## Wyjaśnienie i zmiana treści specyfikacji warunków zamówienia *(dalej: SWZ)*

Numer referencyjny:      Data:  
PSONI/ZP/1/2024          07.02.2024 r.

Dotyczy: postępowania o udzielenie zamówienia pn.: **Budowa budynku mieszkalnego przy ul. Kolejowej w Miłomłynie- zespół wspomaganey społeczności mieszkaniowej.**

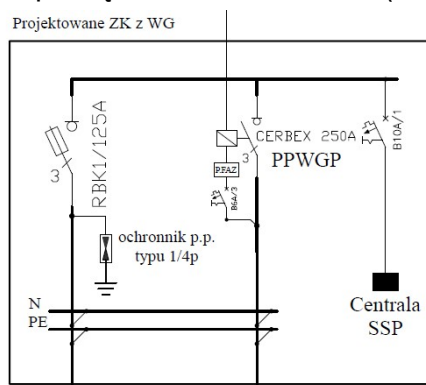
40. Przedmiar robót nie zawiera montażu obudów dla złącz kontrolnych instalacji odgromowej. Proszę o uzupełnienie przedmiaru robót.

**Odp.** Należy wykonać zgodnie z opisem przedmiotu zamówienia.
